Rif.: MRBR-23H004

Avviso di sicurezza sul campo

RADspeed Pro
RADspeed safire
CEILING TUBE SUPPORT CH-200
CEILING TUBE SUPPORT CH-200M

Fig. 1 Rotazione intorno all'asse verticale

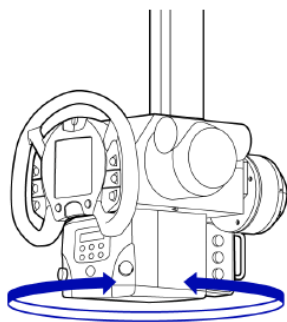
Il CEILING TUBE SUPPORT per il dispositivo di cui sopra è costituito da una sezione di trazione del supporto del tubo a raggi X e una sezione di supporto del tubo a raggi X sulla quale è montato il gruppo del tubo a raggi X ; la sezione di supporto del tubo è fissata alla colonna della sezione di trazione del supporto del tubo a raggi X con otto bulloni. È stato scoperto che questo bullone potrebbe allentarsi.

Riteniamo che, durante l'uso, l'allentamento del bullone fisso non si verificherà a meno che il bullone non sia ripetutamente soggetto a un forte impatto sul fermo meccanico o simili durante il funzionamento di rotazione dell'asse verticale, ma, se l'allentamento del bullone aumenta, il bullone potrebbe rompersi.

Se tutti gli otto bulloni si rompono, la sezione di supporto del tubo a raggi X potrebbe alla fine staccarsi dalla colonna.

- Eseguire ispezioni quotidiane in base al manuale di funzionamento di CH-200/CH-200M. In particolare, verificare se vi sono anomalie, per esempio il fatto che il dispositivo a tubo a raggi X sia in grado di ruotare intorno all'asse verticale (vedere la Fig. 1 di seguito) senza aver premuto alcun pulsante sul pannello di controllo. Se si osservano punti anomali, smettere di utilizzare l'apparecchio e contattare il rappresentante di assistenza Shimadzu.
- Quando si ruota il gruppo del tubo a raggi X, non urtare il gruppo del tubo a raggi X contro il fermo all'estremità.

Se il gruppo del tubo a raggi X viene colpito con forza contro il fermo, il bullone potrebbe subire un impatto, causando allentamenti e rotture.

Nell'improbabile eventualità che tutti i bulloni si rompano, aggiungeremo parti di protezione in modo che la sezione di supporto del tubo a raggi X non si stacchi dalla colonna.

Allo stesso tempo, effettueremo la sostituzione dei bulloni che fissano la sezione di supporto del tubo a raggi X.
